省エネルギー対策等級に関するQA(平成27年3月31日 設計評価申請分まで)

整理番号	分野	表題	質問	回答	公表日等
5-001	温熱	熱損失係数の算出式におけるUL及びUFの土の熱伝導率(λ)について	UL及びUFの算出における土の熱伝導率(λ)は、建設地の土の性状に応じて適切な値を用いることとし、明確な根拠資料の添付がされない場合は、原則 $\lambda = 1.0$ 以上の値で計算を行うことと考えてよいか。 <5-1(3)イ①>	貴見の通りです。	2010/3/9
5-002	温熱	断熱材の熱伝導率	断熱材の必要な厚さを求める場合に使用する断熱材の熱伝導率の値を証明するものとしては、以下のいずれによるか。 ①商品名と熱伝導率の記載されたカタログがあれば良い ②公的機関での測定結果の写しが必要 ③その他 <5-1(3)>	②のように第三者性のある者がチェックをした証があれば少なくとも問題はないと思われます。	2000/12/11
5-003	温熱	省エネ評定取得住宅の取扱い	設計住宅性能評価において、(財)建築環境・省エネルギー機構の「次世代省エネルギー基準適合住宅」の評定を取得した住宅の場合、評定を取得したことを証明する書類の添付により、省エネルギー対策等級を「等級4」としてよいか。また、建設住宅性能評価においては、当該部分の施工状況や、施工責任者の資格等を確認することで「等級4」としてよいか。 <5-1(3)>	「次世代省エネルギー基準適合住宅評定」を取得していることをもって評価の省略を行うことはできません。	2000/12/11
5-004	温熱	温熱の住戸抽出評価	共同住宅の5-1の評価において、全戸を評価するのではなく、温熱環境的に厳しい住戸について1戸のみ温熱に関する計算書を作成し、全戸の評価を行うことは可能か。 <5-1(3)>	他の住戸が必ず「厳しい住宅」より安全側に評価できるのであればさしつかえありません。	2000/12/11
5-005	温熱	ガラスブロック	省エネルギー対策等級におけるガラスブロックの扱いは、どのようにすべきか。 <5-1(3)>	ガラスブロックは、壁ではなく、開口部として扱います。 熱貫流率の設定については、JIS A5212に適合するものであれば、当該JIS規格に規定されている熱貫流試験で得られた熱貫流抵抗の数値及び通常の壁の場合の表面熱伝達抵抗の数値(垂直の場合は室内側が $0.11 \text{ m}^2 \text{ K/W}$ 、外気側が $0.04 \text{ m}^2 \text{ K/W}$)から求めます。なお、セメントモルタル部の熱橋の問題に関しては、上記の熱貫流試験において配慮されているので、別途検討する必要はありません。 夏期日射侵入率等の設定については、信頼できる数値が示されてい

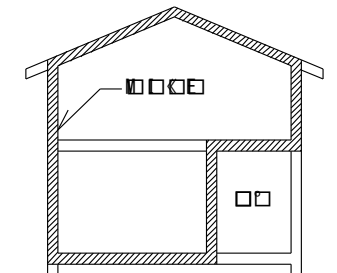
整理番号	分野	表題	質問	回答	公表日等
5-014	温熱	屋根断熱の通気層について	<p>屋根断熱を行う場合、通気層の外気への開放は、下図(A)の通り軒換気のみによるものでもよいか。もしくは下図(B)の通り、棟換気口を設けるべきか。 <5-1(3)イ③></p>  <p style="text-align: center;">図(A) 図(B)</p>	<p>図(A)、図(B)の換気方式ともに認められます。</p>	2012/3/9
5-015	温熱	地中に接する壁の温熱評価	<p>地階の居室等に存する「地中に接する壁」を温熱評価する場合、どのように扱うべきか。 <5-1(3)></p>	<p>熱的境界を構成する外壁の一部で、外気でなく地中に接しているもの(以下「地中の壁」と言います。)を評価する場合、次のイ及び口の別に応じ、それぞれ記載のとおり扱います。</p> <p>イ(熱損失係数等による基準)を適用する場合 熱損失係数Q値の計算式においては、外気等に接する壁が想定されており、地中の壁は想定されていません。従って、Q値が算出できませんので、イ(熱損失係数等による基準)に基づく評価を行うことはできません。</p> <p>口(熱貫流率等による基準)を適用する場合 地中の壁は、「断熱構造とする部分」に列挙されていません。従って、当該部分の断熱性能に関係なく、当該住宅の温熱環境を評価します。例えば下図の例の場合、A及びCの部分の断熱性能は等級に関わる部分となりますが、B及びDの部分の断熱性能は等級に無関係の部分となります。</p> 	2003/6/9

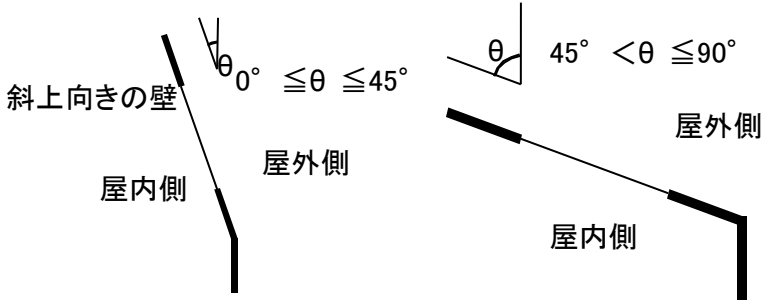
整理番号	分野	表題	質問	回答	公表日等
5-026	温熱	夏期日射侵入率の適用対象(共同住宅の内部共用廊下等に面する壁)	「熱損失係数等による基準における夏期日射取得係数に関する基準」及び「熱貫流率等に関する基準における窓の夏期日射侵入率及び建具等の種別、付属部材等の基準」は、共同住宅の内部共用廊下等に面する壁で外気に直接接していないものも適用対象となるか。 <5-1(3)イ②、ロ①c、②c>	<p>下図の中廊下のように、日射が差し込むことのない廊下に面する開口部には適用しません。また、外気に面する部分をサッシ等で区画した内部廊下に面する開口部には適用することとなります。ただし、明らかに日射が差し込むことがないと判断できる開口部については適用しないことが可能です。</p> <p style="text-align: center;"> 壁 外壁窓(サッシ等) </p>	2004/7/23 2009/3/24
5-030	温熱	基礎断熱工法の断熱材厚さ	熱貫流率等の基準において、基礎断熱工法住宅の基礎立ち上がり部にはどの部位の基準値を用いればよいか。 <5-1(3)ロ>	土間床等の外周の外気に接する部分の基準値を用います。また、基礎断熱工法とする場合は、床下空間と居室は、極力温度、湿度的に近似した環境にする必要がありますのでご注意ください。	2004/7/23 2009/3/24
